改善箇所説明図

改善の内容：全車両、後部座席の取り付け部品を対策品と交換する。

- ・ 3DM (ヤマハXV250ビレーゴ)
- ・ 4TR (ヤマハXVS400ドラッグスタークラシック)
- ・ BC-VH01J (XVS400CDラッグスタークラシック) の場合

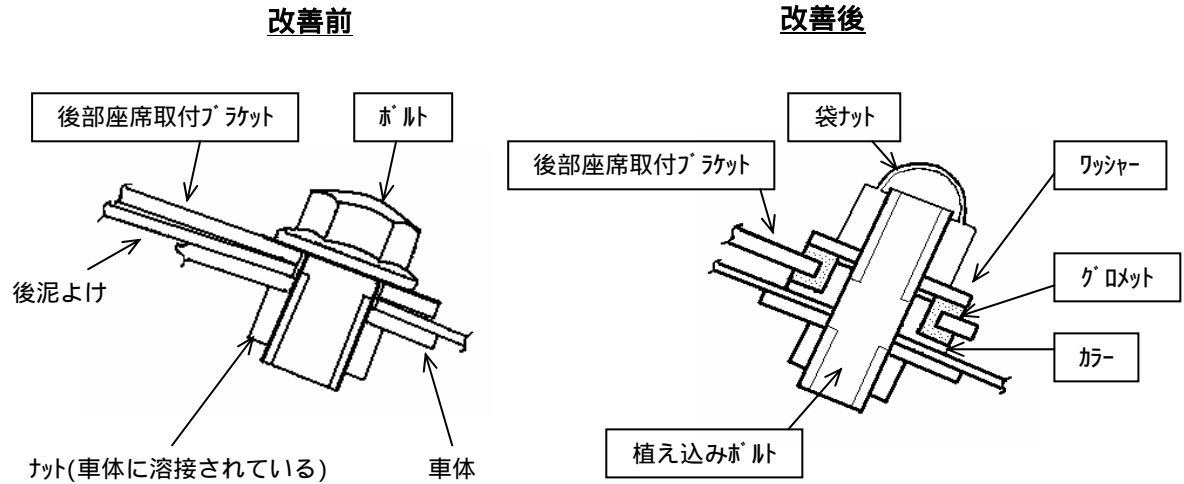
識別：後部座席取り付け部の部品の形状で識別が可能である。

- ・ 4TR (ヤマハXVS400ドラッグスター)
- ・ BC-VH01J (XVS400CDラッグスター) の場合

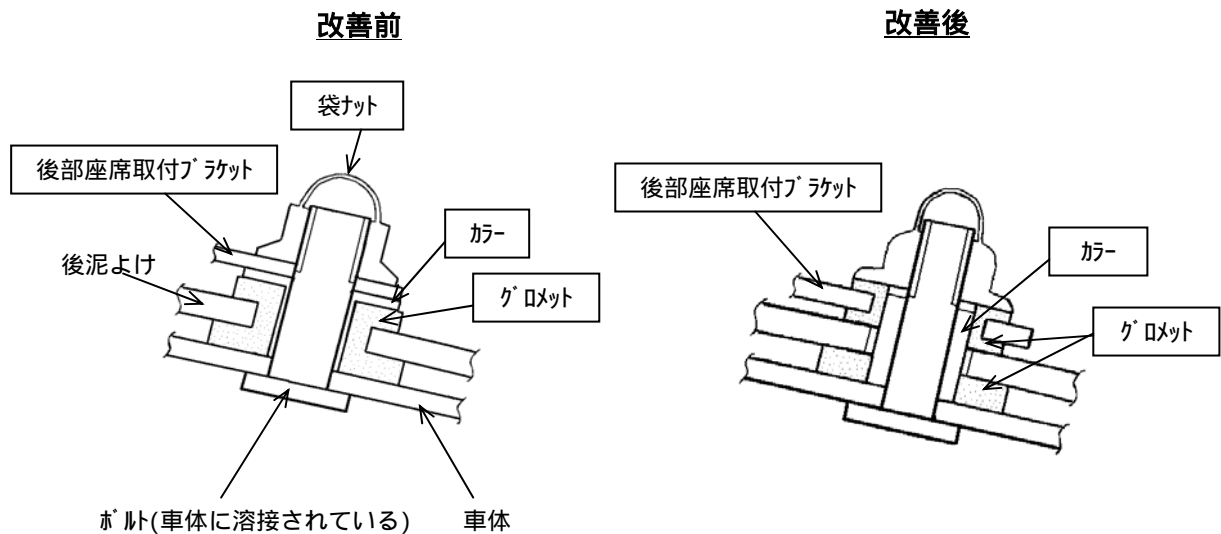
識別：後部座席取り付け部の部品の形状で識別が可能である。

- ・ VP10J (XVS1100ト ラッグ スター)
- ・ BC-VP13J (XVS1100ト ラッグ スター) の場合

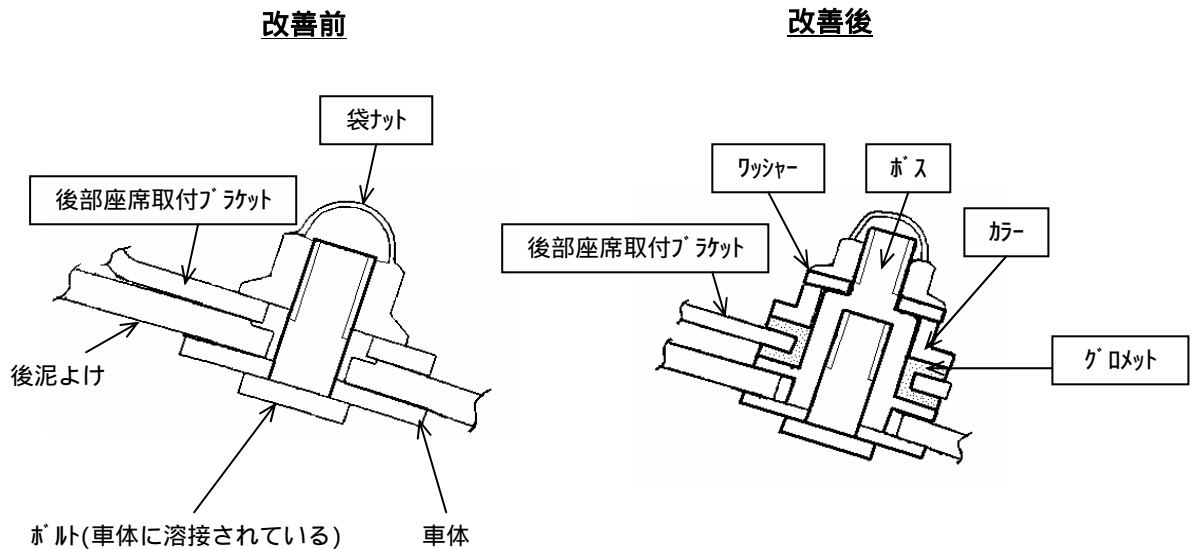
識別：後部座席取り付け部の部品の形状で識別が可能である。

- ・ BC-VP13J (XVS1100AT ラッグ スター-クラシック) の場合

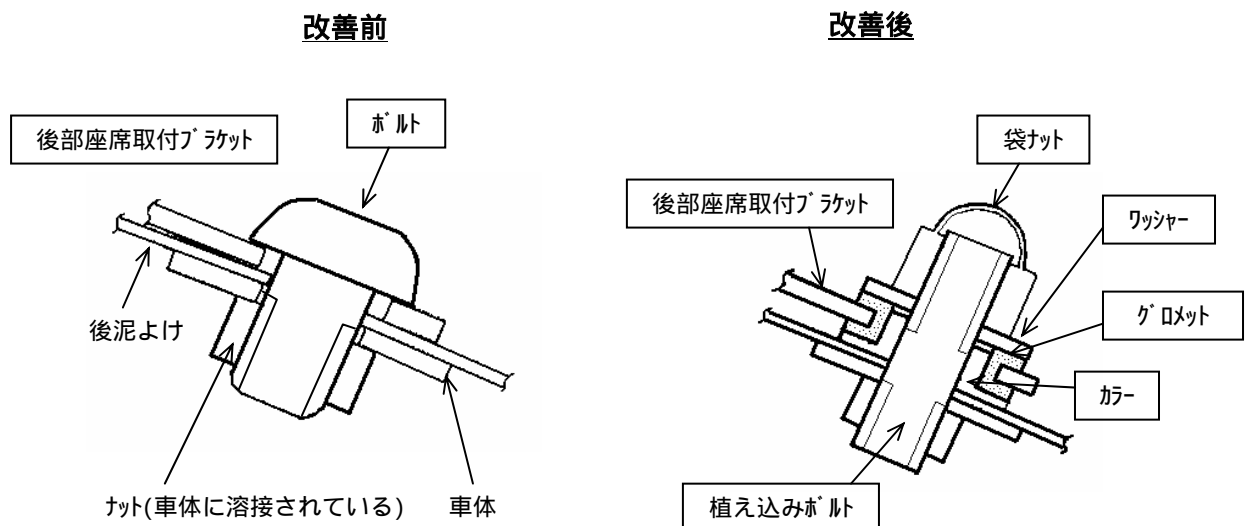
識別：後部座席取り付け部の部品の形状で識別が可能である。
